ランドリーノ H920タイプの施工に関する留意事項

弊社製品「ランドリーノ」で新サイズ(H920タイプ)が加わりましたので、お知らせいたします。

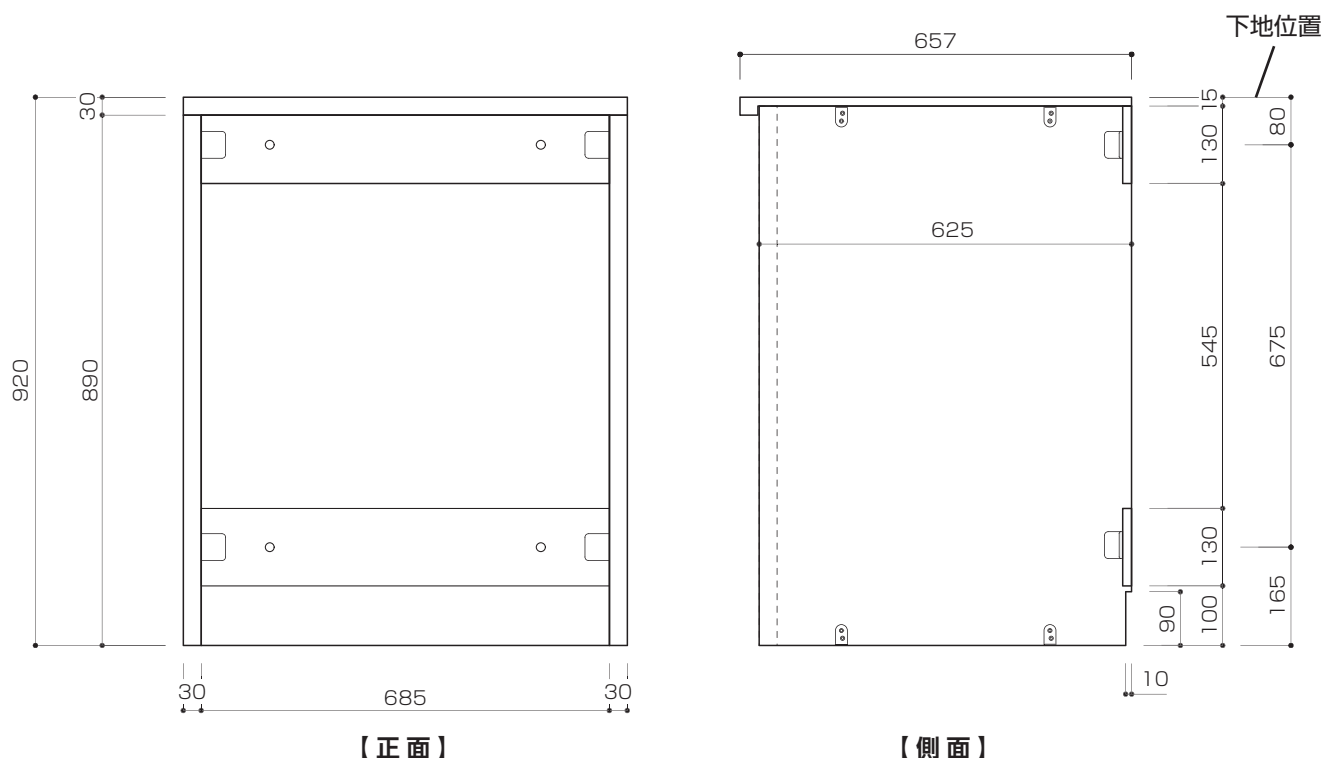
【追加点】は、側板の寸法です。下記にH920タイプの図面を示します。H920タイプの側板寸法は高さ905mmとなっておりますので、**下地の確認や墨出し位置に注意して施工してください。**
詳細につきましては追加点①～③をご参照ください。
